# 改善箇所説明図

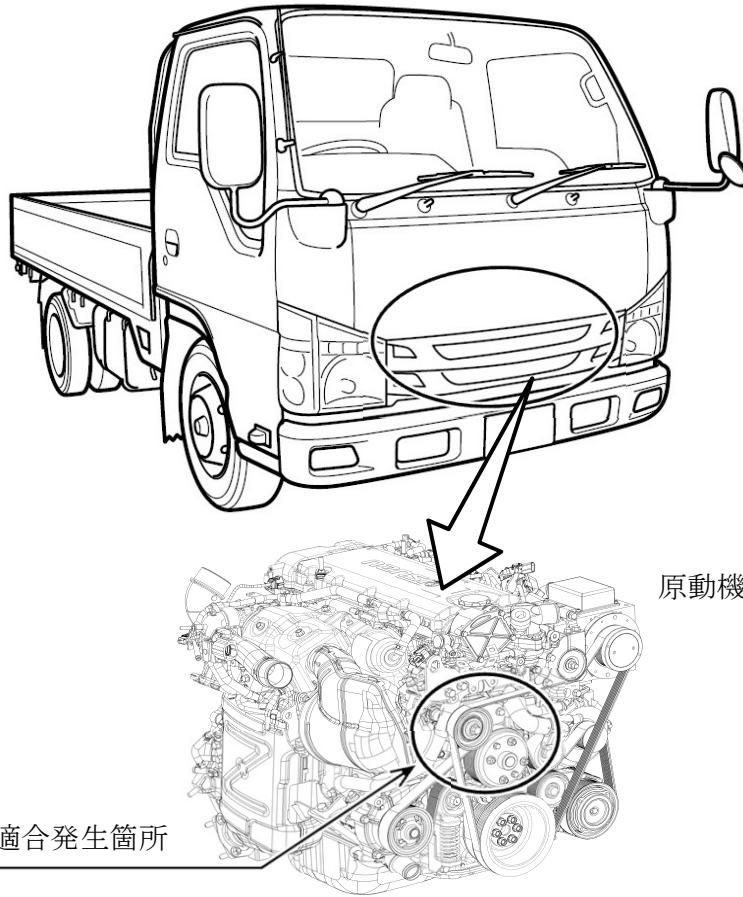
小型トラックの冷凍機架装車において、冷凍機アイドルプーリ締結部の形状が不適切なため、ベルト張力によりアイドルプーリボルトに過大な応力がかかり折損するものがある。そのため、ベルトが外れて冷凍機が作動しなくなり、最悪の場合、走行中プーリが路面に落下するおそれがある。

**改善の内容**  
 全車両、アイドルプーリブラケット、プーリボルト、ベルト等一式を対策品に交換する。

識別 : バキュームポンプ上部に識別ペイント (黄色) を塗布する。
